ZUD-CD-08-0053 (1/30)

PG-FP4
(管理記号 B,C,E,F,G,H)

使用上の留意点

「PG-FP4 フラッシュ・メモリ・プログラマ ユーザーズ・マニュアル」資料番号:U15260J(第4版)の変更点を記載します。

図2 - 6 接続図

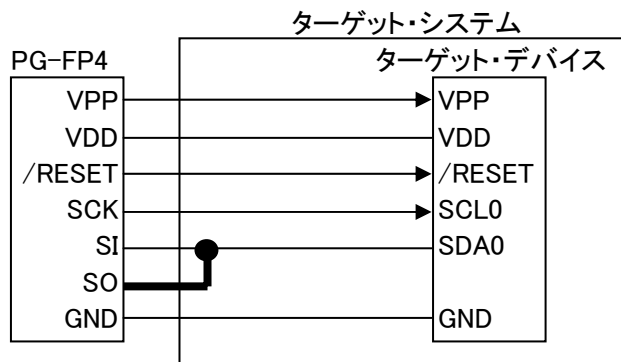
I²C通信モード使用時にIIC/78K0S/KX1+アダプタ未使用の場合、ターゲット・システム上でSI端子とSO端子をショートさせてください。

図2 - 7 IIC/78K0S/KX1+アダプタ使用時の接続図

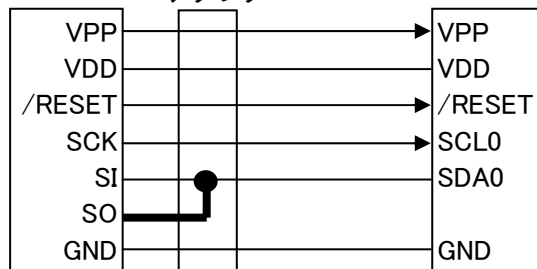
I²C通信モード使用時にIIC/78K0S/KX1+アダプタを使用する場合は、ターゲット・システム上でSI端子とSO端子をショートする必要がありません。

図2 - 8 IIC/78K0S/KX1+アダプタ使用時の接続図

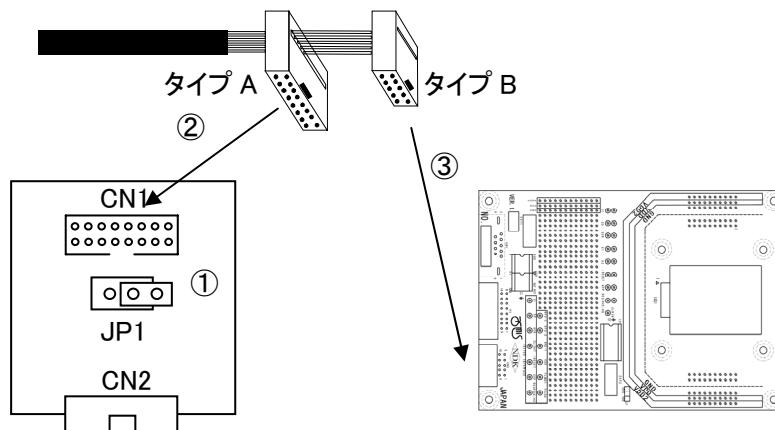
<2電源フラッシュ・マイコン書き込み時の使用方法>

JP1をオープンにします。

プログラム・アダプタとターゲット・ケーブルのターゲット・コネクタ タイプB (10端子) を接続します。

ターゲット・ケーブルのターゲット・コネクタ タイプA (16端子) とIIC/78K0S/KX1+アダプタ (CN1) を接続します。

図2 - 9 IIC/78K0S/KX1+アダプタ使用時の接続図

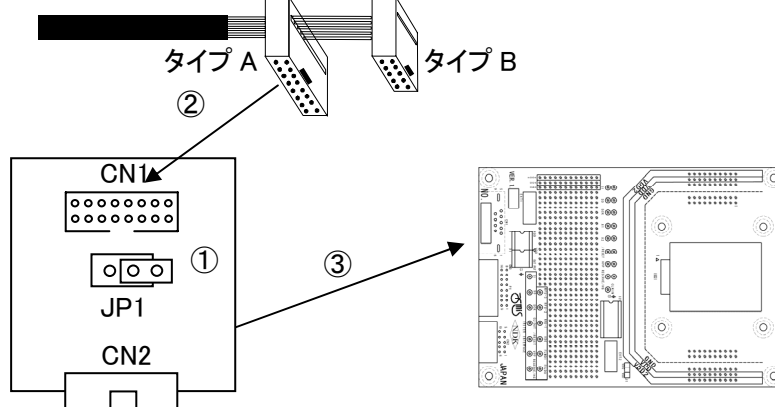
<単一電源フラッシュ・マイコン書き込み時の使用方法>

JP1をオープンにします。

ターゲット・ケーブルのターゲット・コネクタ タイプA (16端子) とIIC/78K0S/KX1+アダプタ (CN1) を接続します。

プログラム・アダプタとIIC/78K0S/KX1+アダプタ (CN2) を接続します。

図2 - 10 接続図

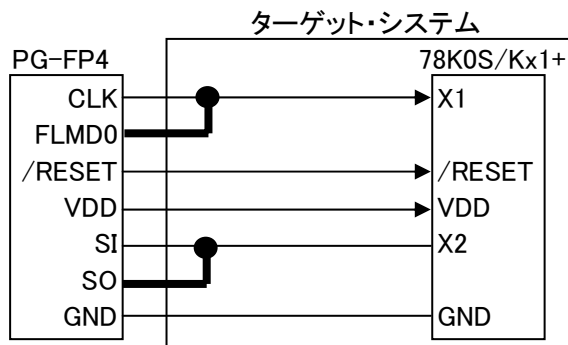
78K0S/Kx1+使用時で、IIC/78K0S/KX1+アダプタ未使用時の場合は、ターゲット・システム上でSI端子とS0端子、CLK端子とFLMD0端子をそれぞれショートさせてください。

図2 - 11 IIC/78K0S/KX1+アダプタ使用時の接続図

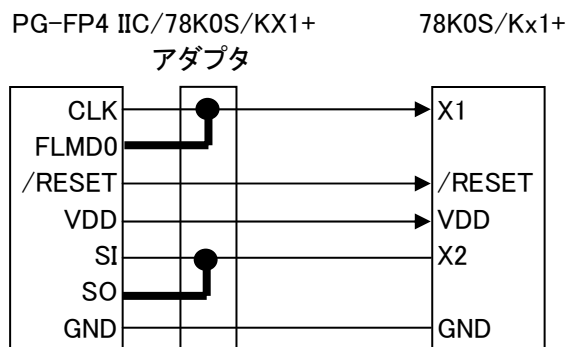
78K0S/Kx1+使用時で、IIC/78K0S/KX1+アダプタを使用する場合は、ターゲット・システム上でSI端子とS0端子、CLK端子とFLMD0端子をそれぞれショートする必要がありません。

図2 - 12 IIC/78K0S/KX1+アダプタ使用時の接続図

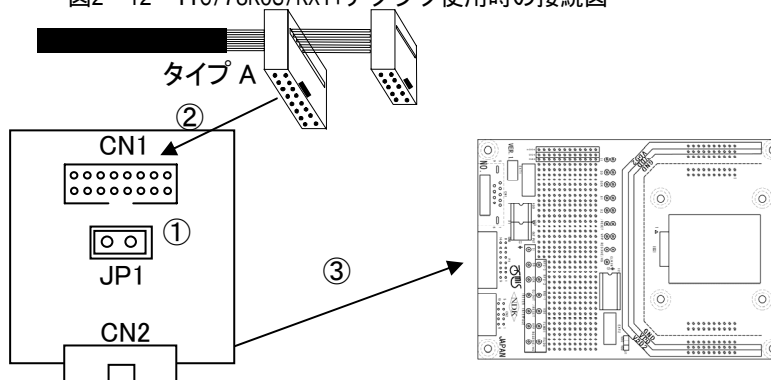
< 78K0S/Kx1+書き込み時の使用方法 >

JP1をショートにします。

ターゲット・ケーブルのターゲット・コネクタ タイプA (16端子)とIIC/78K0S/KX1+アダプタ (CN1) を接続します。

FAアダプタとIIC/78K0S/KX1+アダプタ (CN2) を接続します。

③[File]-[Checksum]メニュー仕様

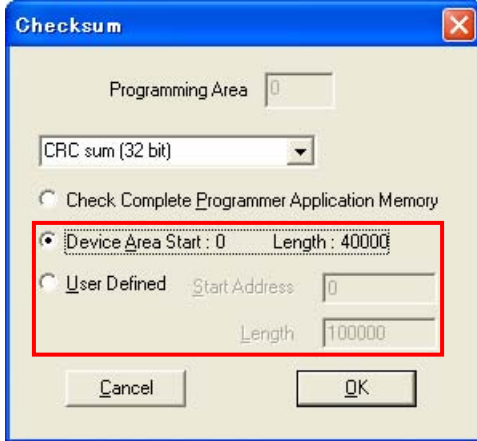
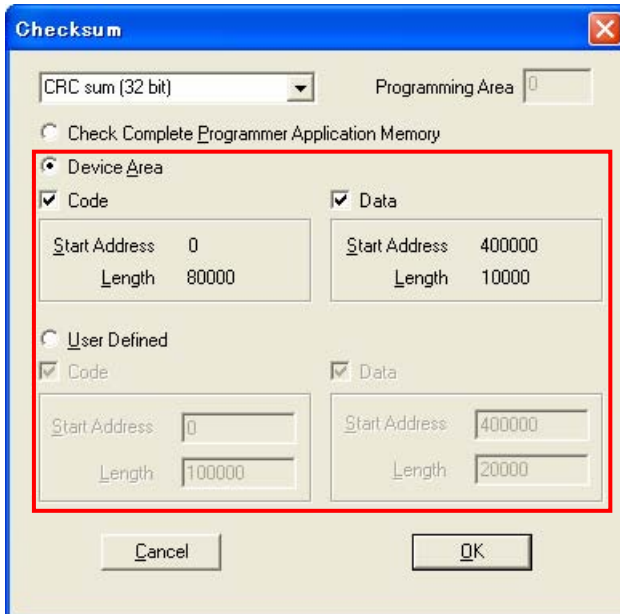
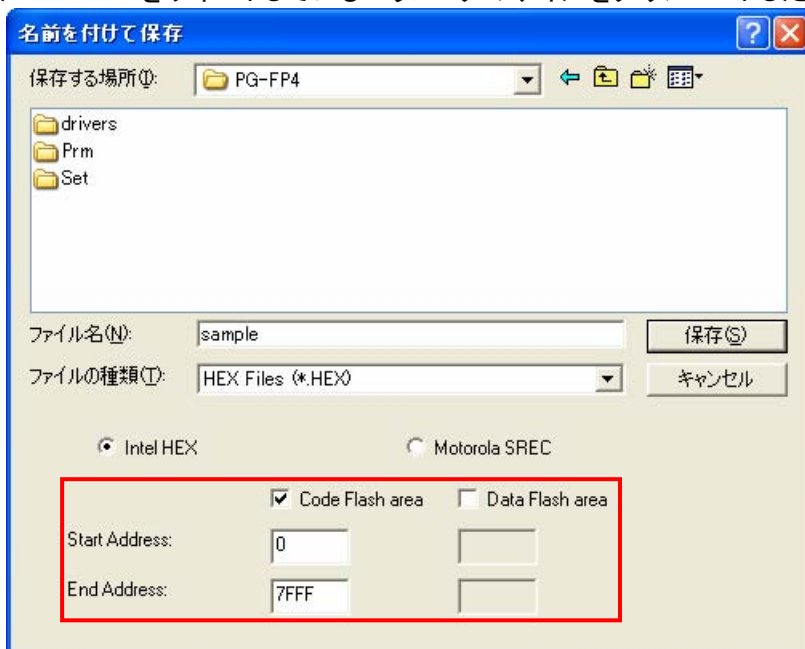
[File]-[Checksum]メニューにおいて、Data Flash をサポートしていないパラメータ・ファイルをダウンロードした場合と、Data Flash をサポートしているパラメータ・ファイルをダウンロードした場合で、以下の表示になります。

上記設定で OK ボタンを押すとライター・パラメータ・ウィンドウの File Checksum に表示します。

上記設定で OK ボタンを押すとライター・パラメータ・ウィンドウの File Checksum に表示します。

⑤[Setup]Standard タブ・メニュー仕様

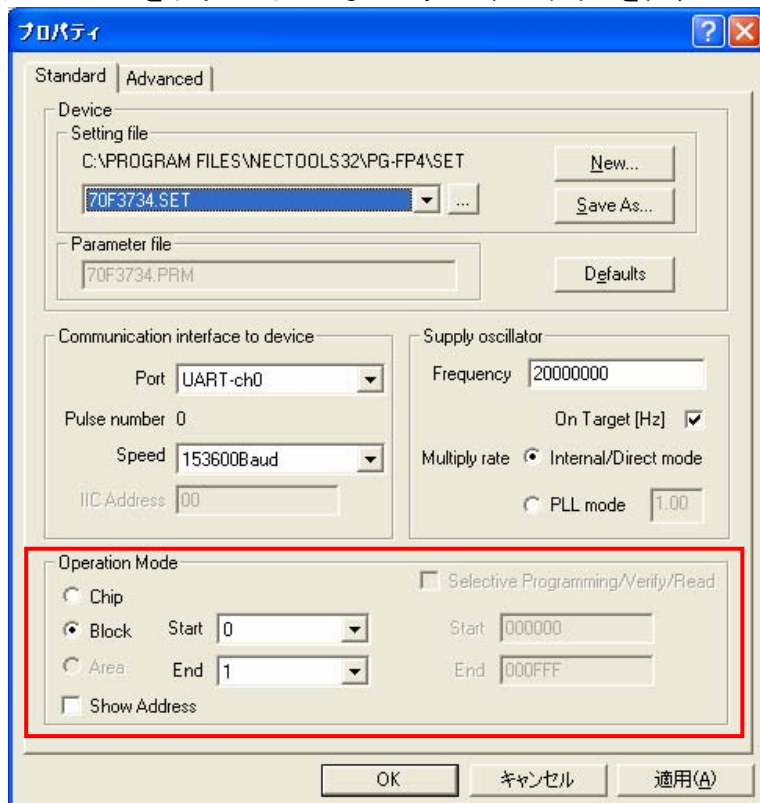
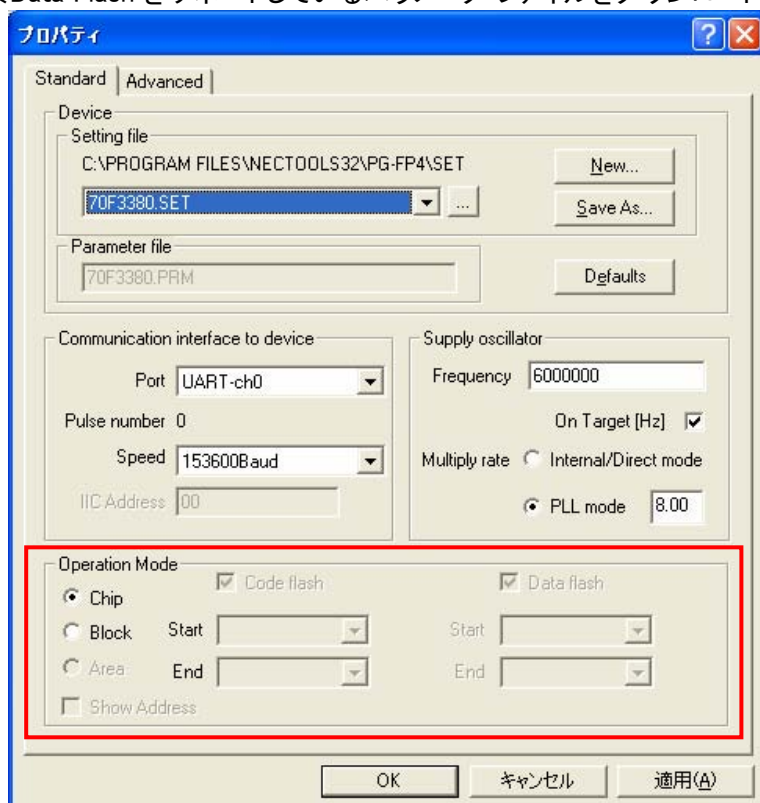
[Setup]Standard タブ・メニューにおいて Data Flash をサポートしていないパラメータ・ファイルをダウンロードした場合と、Data Flash をサポートしているパラメータ・ファイルをダウンロードした場合で、以下の表示になります。

⑥[File]-[Upload from FP4]メニュー仕様

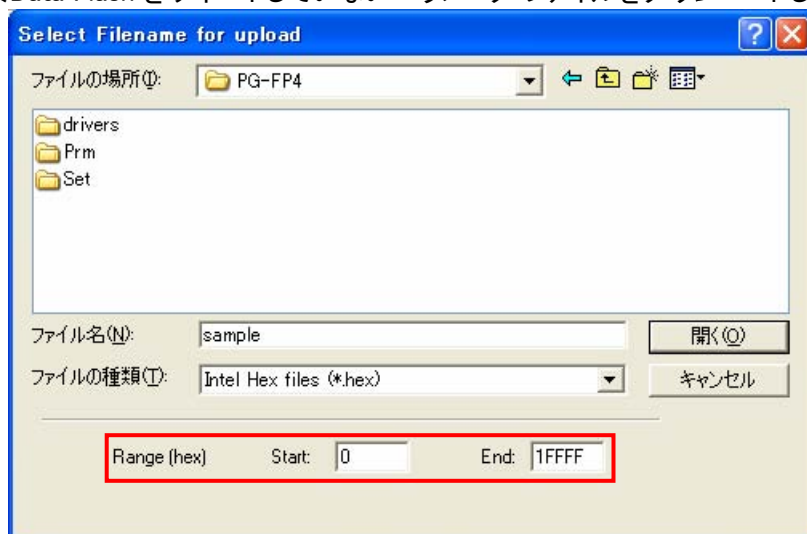
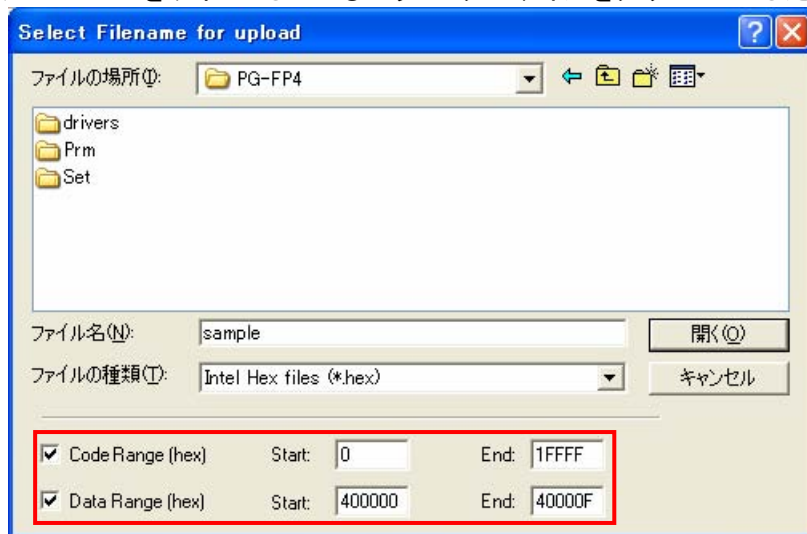
[File]-[Upload from FP4]メニューにおいて、Data Flash をサポートしていないパラメータ・ファイルをダウンロードした場合と、Data Flash をサポートしているパラメータ・ファイルをダウンロードした場合で、以下の表示になります。

注意事項: Data Range を指定するとき、ID Tag を含めて保存するため、必要なアドレスの倍の値を指定してください。

[Setup]Advanced タブ・メニューのレイアウト

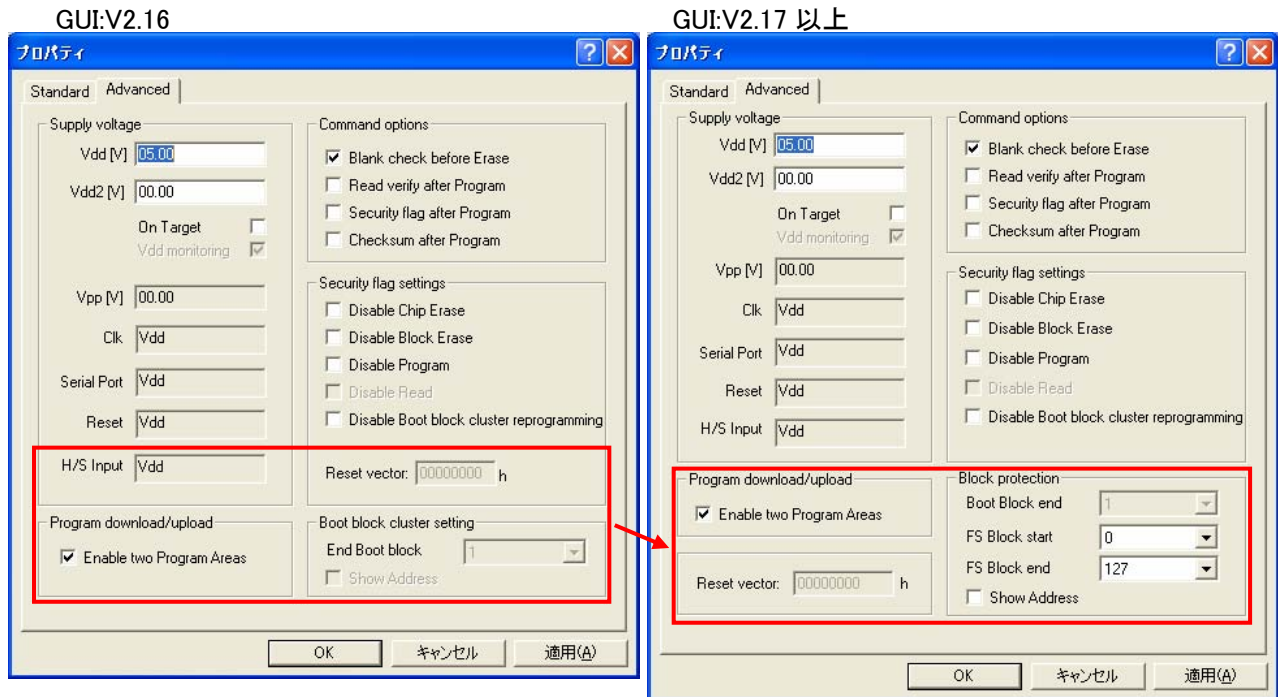
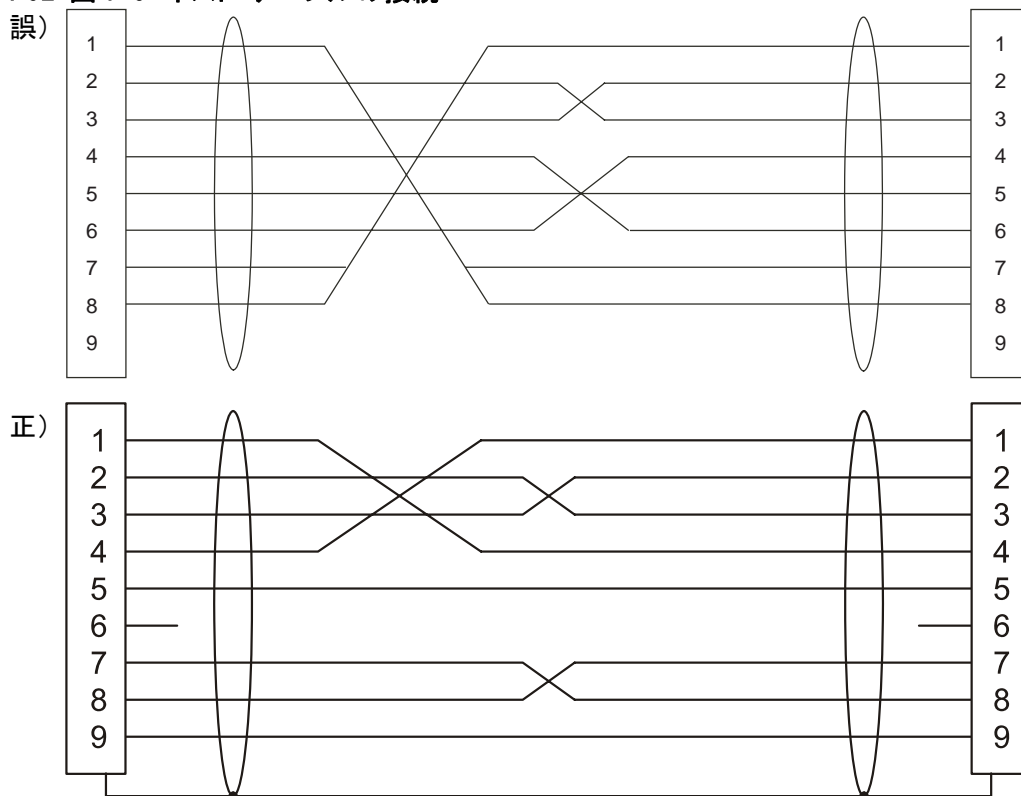
管理記号 H(ファームウェア:V1.36/GUI:V2.17)以上より, 78K0R マイクロコントローラをサポートしました。それに伴い[Boot Block]設定を追加しました。

任意のアドレス値を入力して[Security]コマンドを実行した場合, リセット・ベクタを指定のアドレスに変更します。この設定は[Operation Mode]エリアで[Chip]選択時の[Erase]コマンドによってクリアされます。初期値は 00000000h です。

[Boot Block end]に Block 番号を指定してください。[Boot Block end]リスト・ボックスには, ターゲット・デバイスが構成している Block 番号が表示されます。

[FS Block start/FS Block end]に Block 番号を指定してください。指定した範囲以外がフラッシュ・メモリ・セルフ・プログラミングで書き換えられなくする機能です。フラッシュ・メモリ・セルフ・プログラミング時に誤って書き換えてしまうことを防ぐことができます。[FS Block start/FS Block end]リスト・ボックスには, ターゲット・デバイスが構成している Block 番号が表示されます。
